Service Eau, Nature et Prévention des risques naturels et routiers  
Unité Prévention des Risques Naturels et de la Résilience des Territoires

Référence : SENAP/PRNRT/UTPRN/2024-75

Objet : Contribution pour avis SENAP/PRNRT – PC 02B 188 24N0013 – Corsica Sole

Figure 1: Extrait du zonage réglementaire du PPRif d'Olmata-di-Tuda

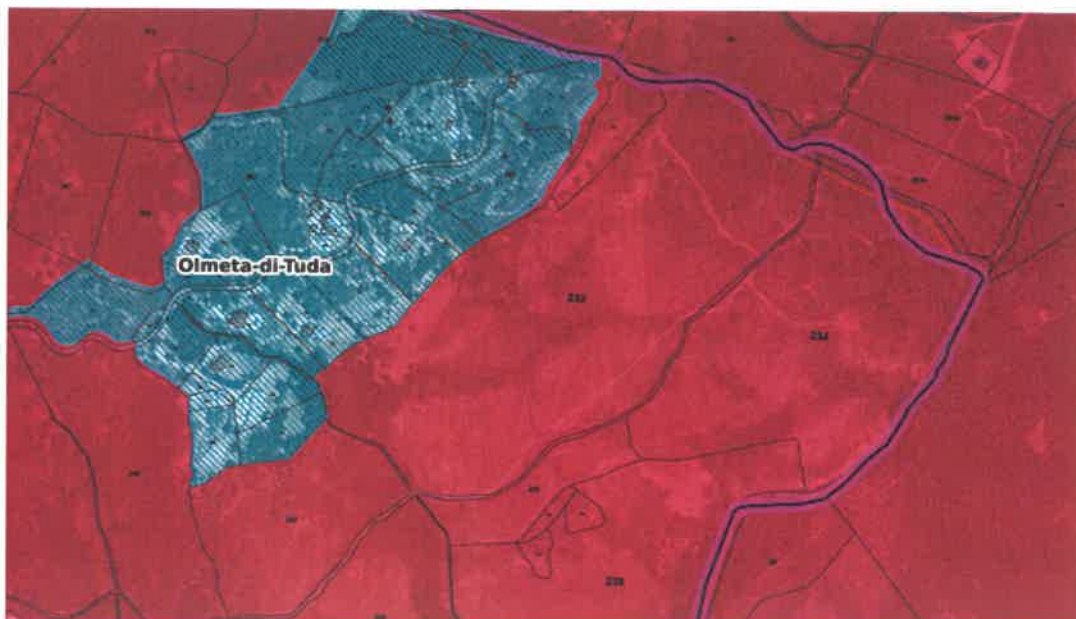
Le terrain concerné, sur les parcelles 624, 625, 626 (anciennement 235 et 233) et 234 de la section B est en totalité compris en zone rouge du PPRif en vigueur (risque élevé).

À ce titre, le projet doit être entouré d'une bande débroussaillée de 50 mètres, et le porteur de projet doit justifier la maîtrise foncière des parcelles concernées. Pour l'heure, aucune justification de la maîtrise foncière n'a été apportée à cette demande de permis de construire.

En outre, bien que le projet propose des citernes de 20 m<sup>3</sup>, le règlement du PPRIF impose des citernes d'une capacité de 30 m<sup>3</sup>, nécessitant donc une révision de la capacité pour se conformer aux exigences en vigueur.

Aussi, la bande dépourvue de végétation de minimum 5 m à l'intérieur du terrain d'assiette du projet doit faire l'objet d'un arrêté d'autorisation de défrichement, lequel n'a pas encore été communiqué avec la demande de permis. Par conséquent, un refus tacite s'applique dans ce cas.

Figure 2: Extrait du zonage de l'étude minière de l'aléa amiante dans le Nebbiu.

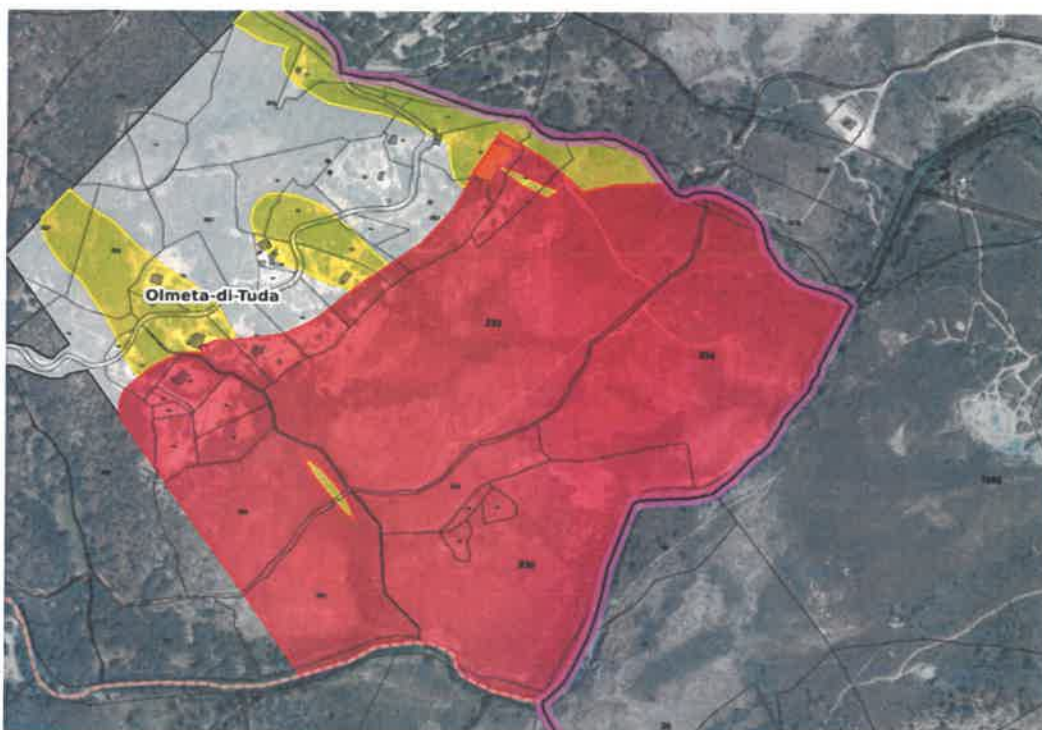
Le terrain est également concerné par l'aléa amiante (fort).

Pour l'aléa amiante, la parcelle se trouvant en niveau d'aléa fort, il est conseillé de prendre en compte les préconisations définies dans le rapport final de l'étude du BRGM.

De plus, pour réaliser des travaux de traitement de l'amiante ou de matériaux en contenant, les entreprises doivent être certifiées par un **organisme certificateur** lui-même accrédité par le Cofrac pour délivrer ces certifications (article R. 4412-129 du Code du travail, et pour la définition des travaux voir l'article R. 4412-94).
